21.09.2016 № 56850н-13-4-4 Заместителю генерального директора
На № 184 от 03.08.2016. ООО «Нефтестройиндустрия-проект»
М.М. Авдееву

О разъяснении требований
нормативных документов

«О проектировании рамп в зданиях автостоянок»

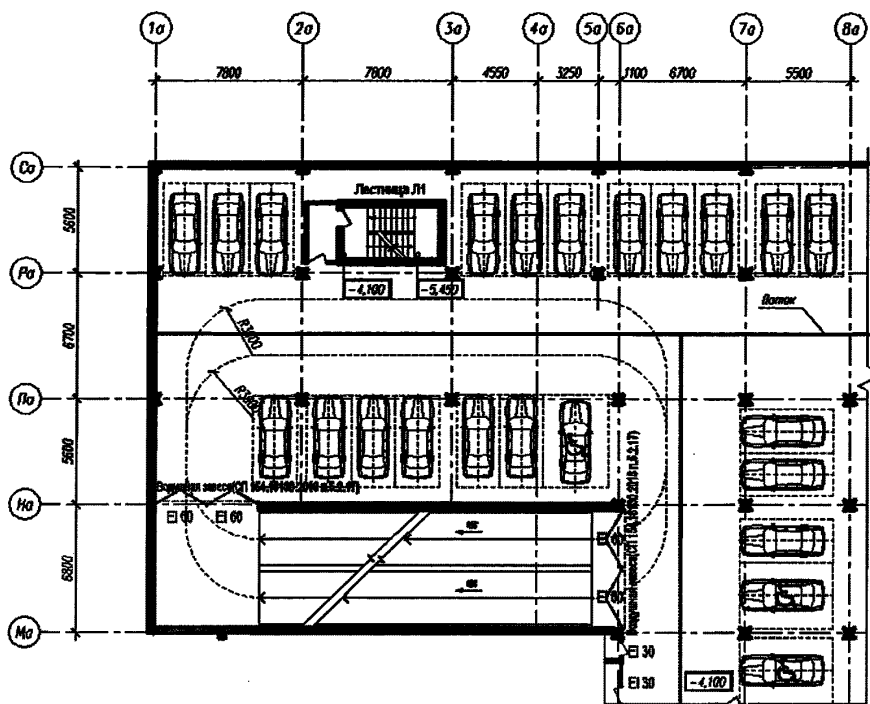
1. Прошу разъяснить, является ли рампой конструкция, отвечающая перечисленным в п.3.27 СП 113.13330.2012 характеристикам, но не ведущая наружу, а соединяющая между собой по два этажа здания автостоянки?

1) Рампой (пандусом) является конструкция, удовлетворяющая определению, приведенному в п. 3.27 СП 113.13330.2012 «Стоянки автомобилей», в том числе конструкция, соединяющая два этажа и не ведущая наружу.
